Datum 23-4-2012
Onderwerp inrichting schor Stavenisse na werkzaamheden project Zeeweringen
Behandeld door De heer R. Josse, 06-53703164
Ons kenmerk SBZ2012-881
Uw kenmerk -
Bijlagen 8

TCFrichting schor Stavenisse na werkzaamheden

Plassen in
verbinding brengen
met kreek

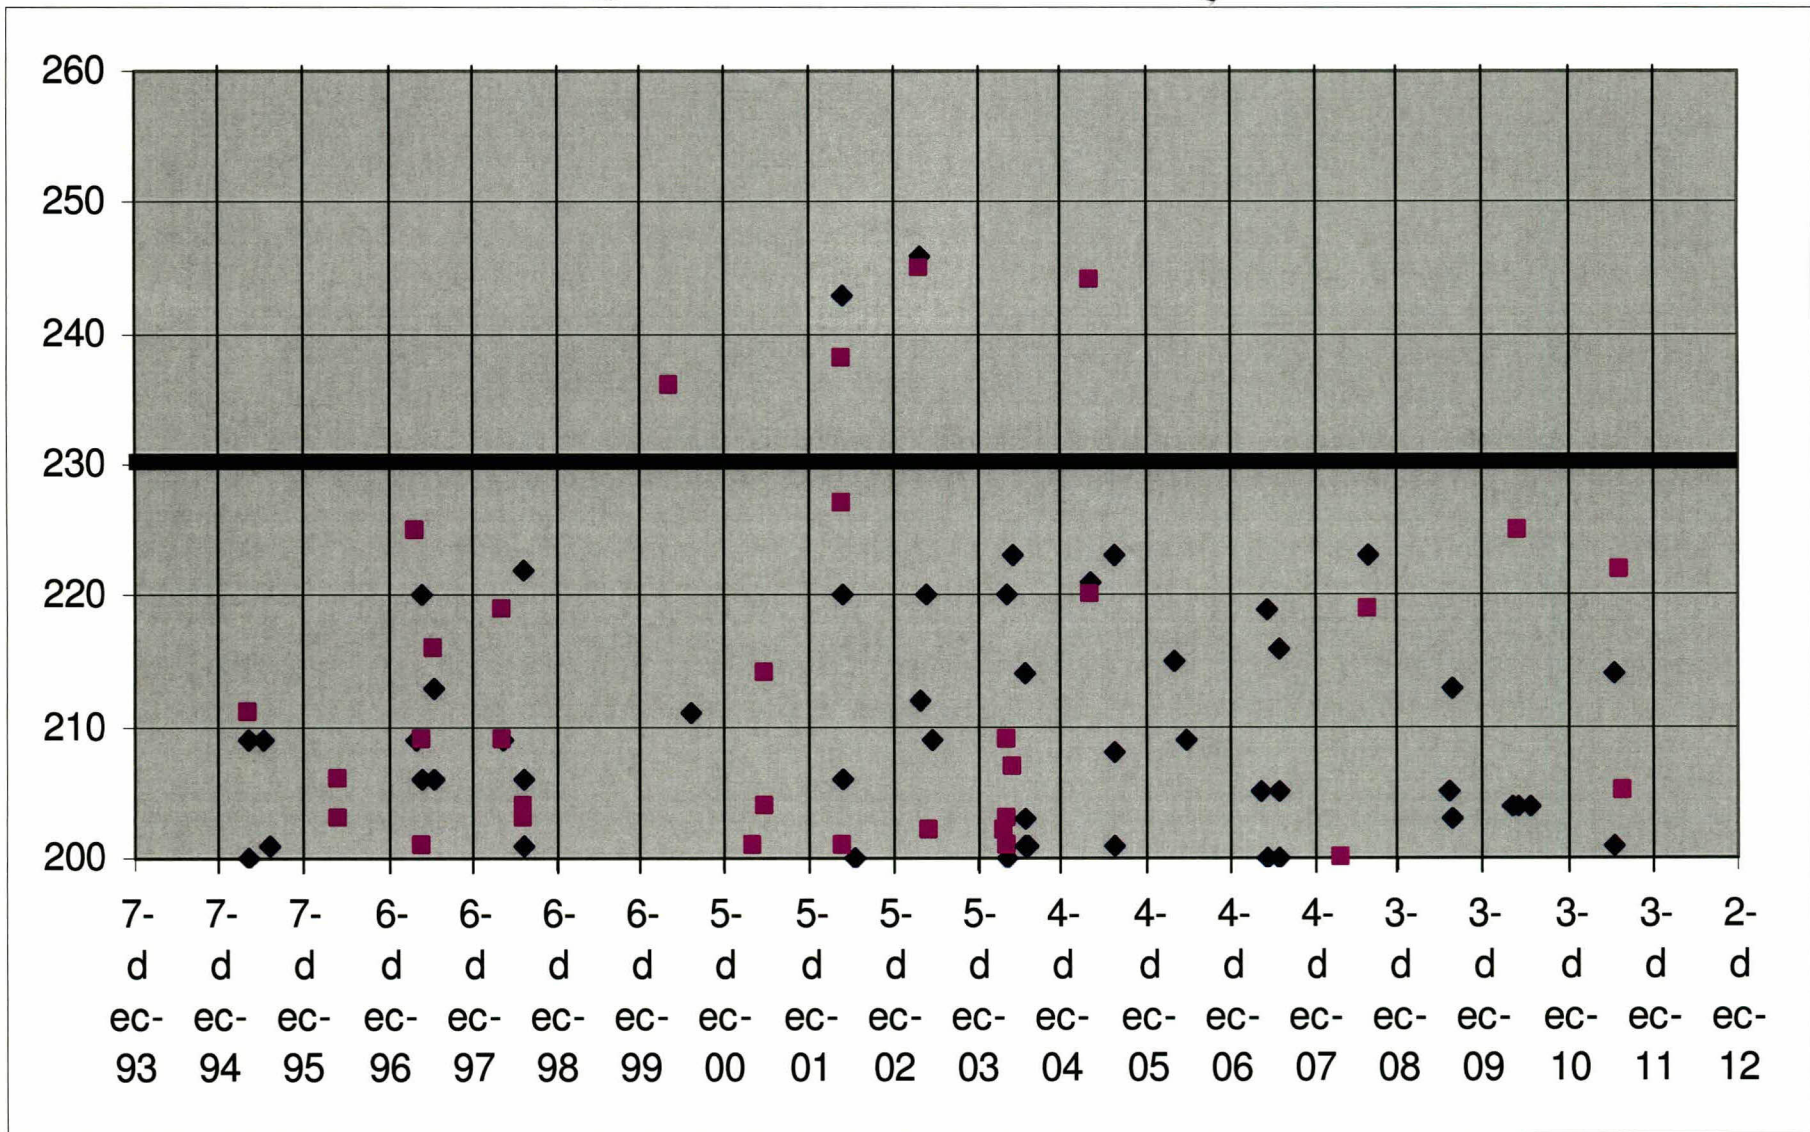
Nadere uitwerking schoraanvulling aan westzijde:

- 1) Aan westzijde een dam van klei die zo hoog moet worden dat de schelpenrug beschermd wordt. De kern van dam wordt opgebouwd uit klasse-a klei, de meest golfresistente klei. Aan de buitenzijde wordt deze afgedekt met de schelpen (en "glooiingsteentjes") bevattende grond die moet worden afgegraven direct oost van de aanvulling. Helling westzijde ca 1:10 ivm opvangen golven. Max hoogte ca NAP 2,5 m aflopend naar de schelpenbult aan de zuidzijde (zie bij 5). Tussen dam en glooiing een smalle zone van lastig beloopbare stenen van ca 25 meter.

- 2) Oost van deze kleidam een "schelpenrijk" deel van de zelfde oorsprong als de bekleding bij 1. Breedte bovenzijde gem ca 4-5m.
- 3) Tussen dam/schelpenrug en schor wordt grond aangebracht tussen niveau GHW en GHWS (NAP 1.6 en 1,8m). Afwerking bovenzijde redelijk vlak, afwaterend naar de kreekaanzetten en naar het zuiden. Er mogen geen echte kormen in zijn dieper dan ca 10 cm. Indien wel dan deze op de een of andere manier verbinden met de kreekaanzetten.

- 4) In de grondaanvulling komen twee kreekaanzetten. Bij de uitmonding in de reeds aanwezige kreek breedte bovenzijde ca 2m, diepte op reeds aanwezige kreek na opentrekken. Naar de dijk geleidelijk wat minder breed en diep.

- 5) Onder (zuid) tegen de "dam" wordt een schelpenbult aangelegd met materiaal uit de te verwijderen huidige schelpenrug. Op de bovenzijde komt een 10cm laag ("Oosterschelde")schelpen als afdekking. Hoogte rond ca NAP +2,3m. (maatgevende waterstand/hoogte: gem 1x/5j overspoeld in mei-juli. Zie grafieken aan het eind)

- 6) De kreek zuid van de aanvulling moet voldoende open gemaakt worden om de putten zuidoost van de aanvulling goed het water te laten afvoeren.

oude werkstrook
(strandkweekzone)
afwerken op ca NAP+1,8m
- NAP +1,6m

Opgetreden hoogwaterstanden Stavenisse april – juli 1995 t/m 2011

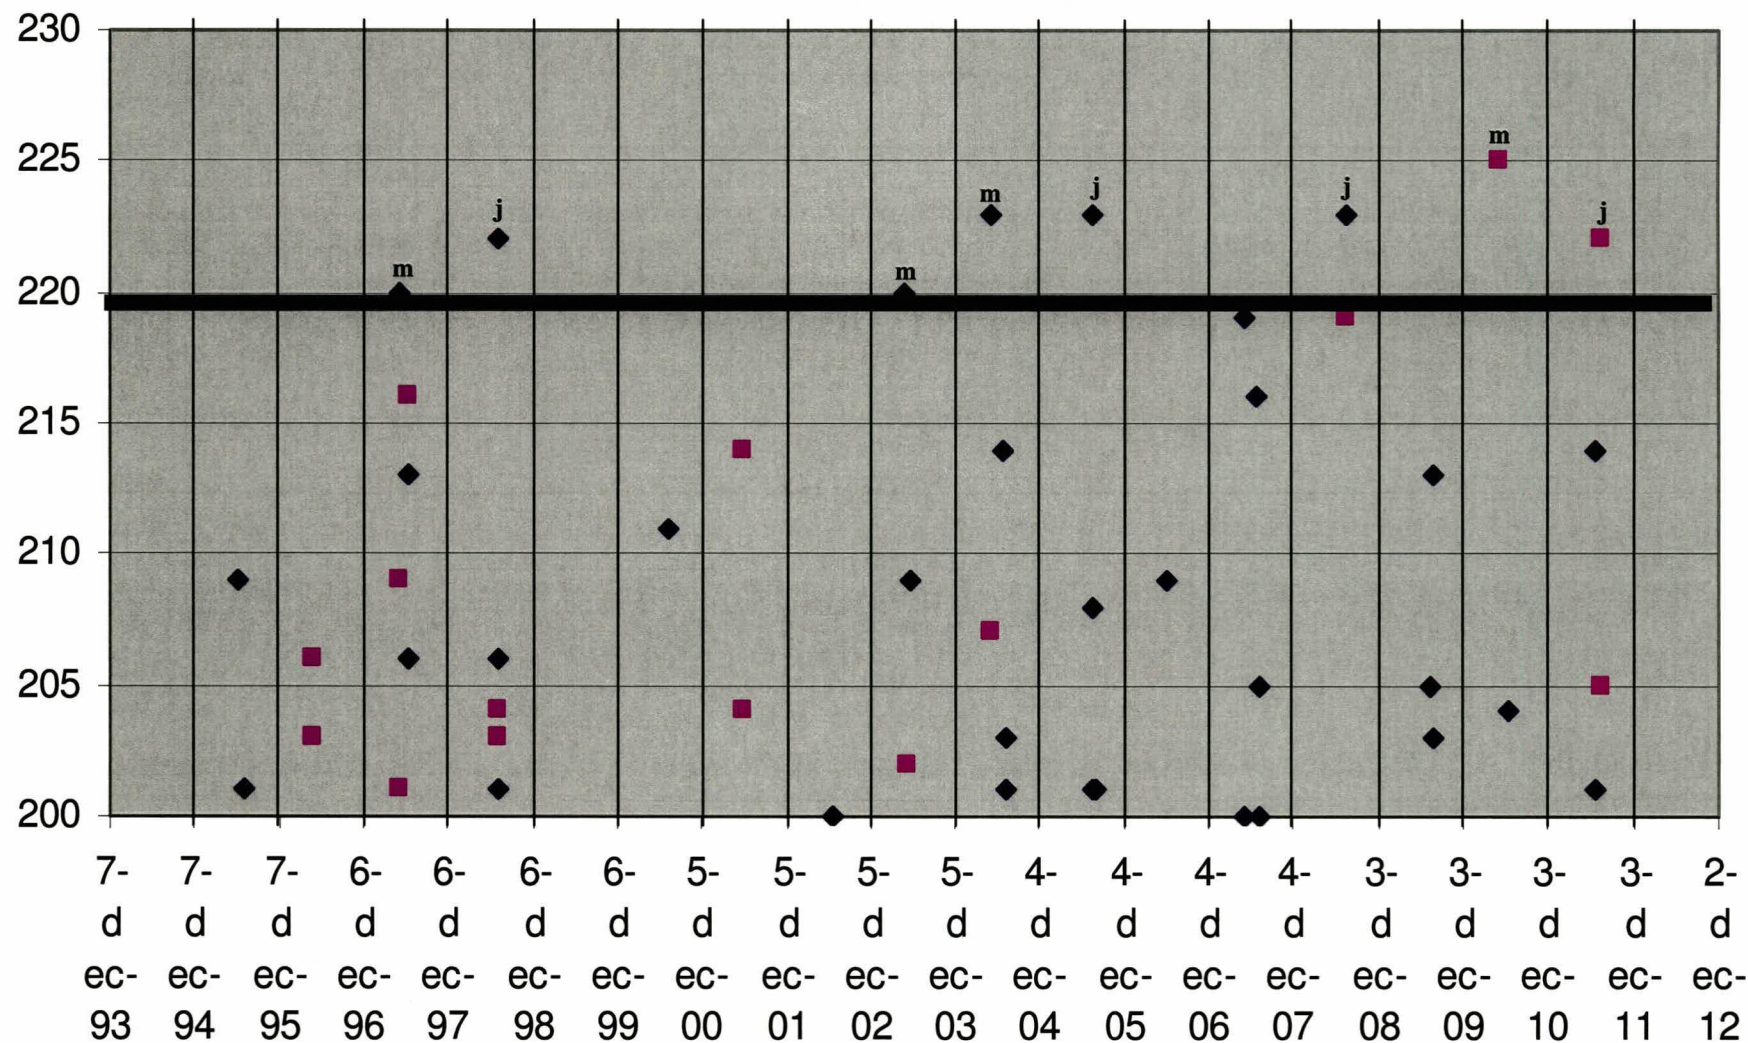
Hieruit blijkt dat een hoogwaterstand van NAP +2,3m 4 maal in 15 jaar wordt overschreden, alle in april.

Hieruit blijkt dat een hoogwaterstand van NAP +2,2m 8 maal in 15 jaar wordt overschreden en 2 maal net gehaald.

Opmerkelijk is dat ze of 1^e week mei (m in grafiek) of tweede helft juli (j in grafiek) vallen.

Gebaseerd hierop ben ik geneigd om een hoogte tussen NAP +2,25 - 2,3m als voldoende te beschouwen voor het broedgebiedje.
